訂正のお願い

2013. 6 株式会社自研センター

*No.J-475 ニッサン スカイライン 2007年6月（V36系）を下記の通り訂正いたします。

P.84 エンジンルーム概要

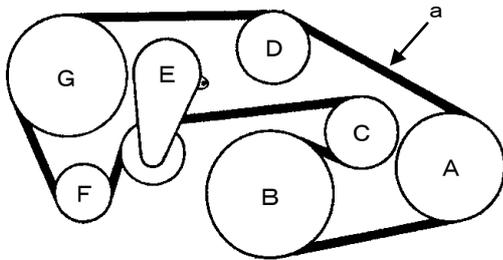
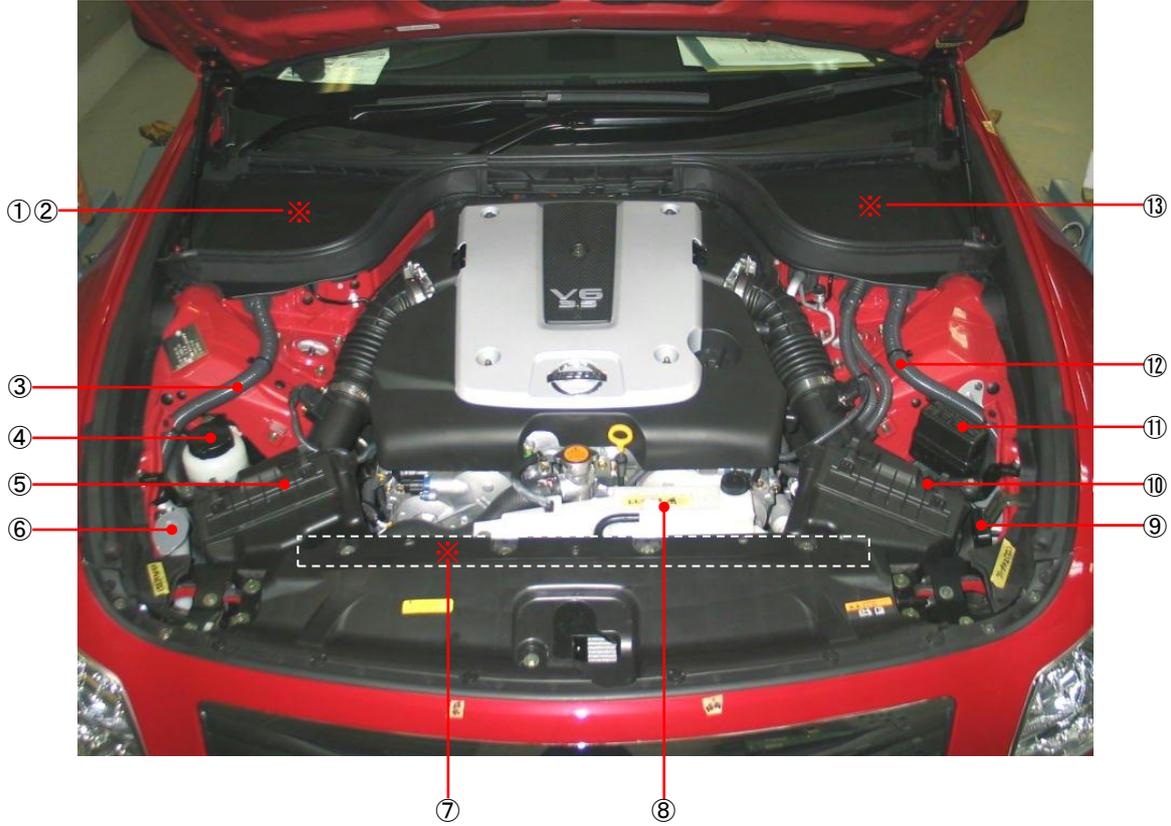
部品名称に誤りがあったため、差替え願います。
